Contribution enquête d'utilité publique A31BIS secteur Nord

Figure 20 : Compatibilité du projet vis-à-vis du zonage réglementaire du PLU (communes de Florange, Hayange et Serémange-Erzange)

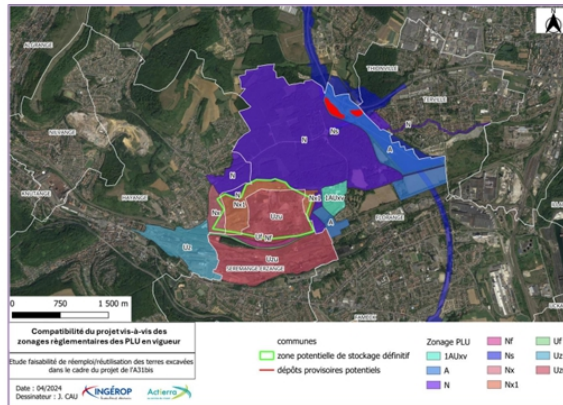
Quant au choix que fait la DREAL d'un site de stockage définitif sur le crassier de MARSPICH , j'émetts de gros doutes sur les responsabilités en cas de pollution .

Ce qui me pousse à dire d'ors et déjà , qu'en cas de pollution sur MARSPICH , une ICPE déjà considérée comme polluée il sera impossible d'obtenir une condamnation même si en théorie « le maître d'ouvrage assure la gestion et la responsabilité » comme cité dans l'extrait plus haut.

Dans le cadre du projet, les déblais générés pourront faire l'objet d'un dépôt définitif ou provisoire dans des zones identifiées dans l'emprise du projet. Or, parmi les prescriptions des PLU, des règles spécifiques pour encadrer des pratiques comme les exhaussements de terrains ou la mise en place de dépôt peuvent être établies.

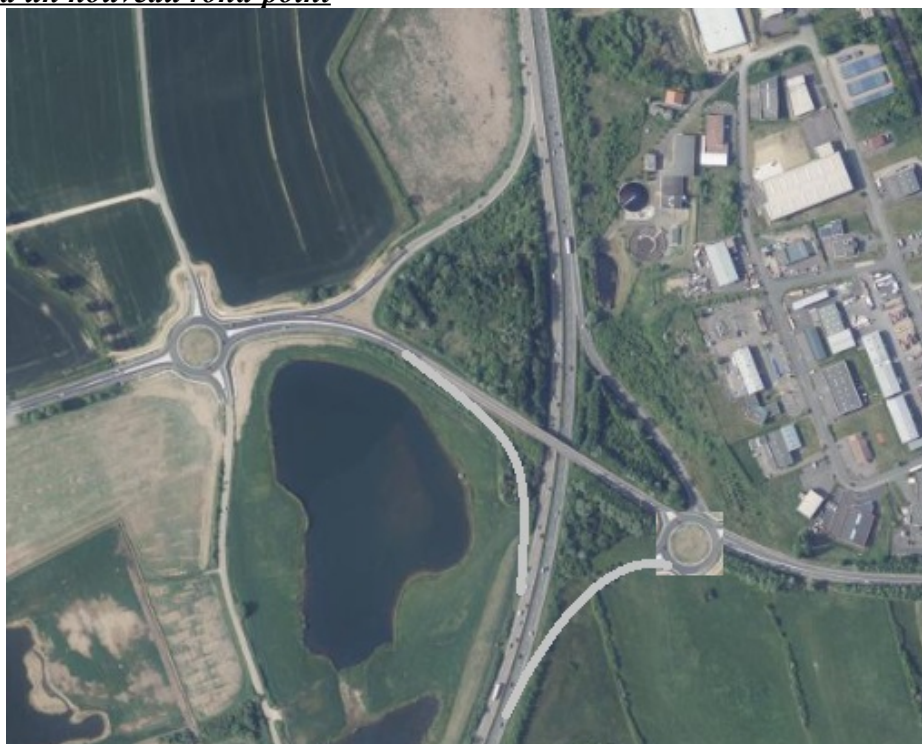
Un nouvel échangeur complet permettant ainsi les interactions à hauteur de Richemont entre l'A30 et l'A31 vers la vallée de la Fensch, la vallée de l'Orne, le Luxembourg, la Belgique, l'Allemagne, Metz et Nancy.

Modifications des ponts à hauteur de Richemont

Pour la modification du pont la construction d'un second pont en 1x4 voies pourrait être envisagée de façon à ne pas perturber la circulation . Ainsi au final on se retrouverait avec 2x 4 voies à un endroit actuellement très accidentogène
